Progettato da Mazzucato F.	Verificato da Favero G.	Data 26/10/2005	Sostituisce il
<b>ITALTRONIC S.R.L.</b> GRUPPO PLASTIC +		Support XT72 - Base Gancio	
		S-01446	Edizione 02

01

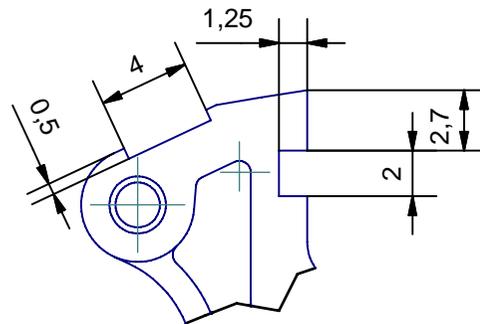
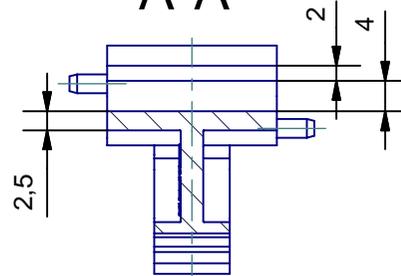
CRONOLOGIA REVISIONE			
REV	DESCRIZIONE	DATA	ESEGUITA DA
01	Cambiata larghezza base	26/10/2005	Mazzucato F.
02	Aggiornata larghezza guida da 72.2 mm a 72.5 mm e aggiunto raccordo interno R=2 mm	07/05/2007	Zorzato E.
